改善箇所説明図

図：左ハンドル車

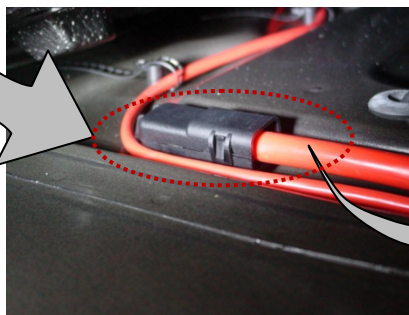
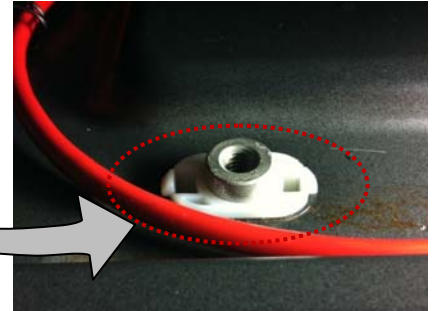
基準不適合発生箇所

バッテリー プラス ケーブルの絶縁固定体

不具合の内容

トランクルームのフロアパネル下にあるバッテリープラスケーブルの絶縁固定体において、プラスチックロックの挿入が適切ではなかったため、振動等の影響により、絶縁固定体の車体への固定が緩むおそれがある。

その場合、接触不良または絶縁不良により電装系システムに十分な電力が供給されず、エンジンが停止し再始動できなくなる可能性がある。また、接点間での放電によりバッテリープラスケーブルが熱を持ちトランクルームのフロアパネルが焦げることがあり、最悪の場合、車両の火災に至るおそれがある。

改善措置の内容

全車両、当該絶縁固定体の取り付けを点検し、必要な場合は適切に取り付けし直す。

識別

作業完了車は、バッテリー ターミナル カバーが白色である。
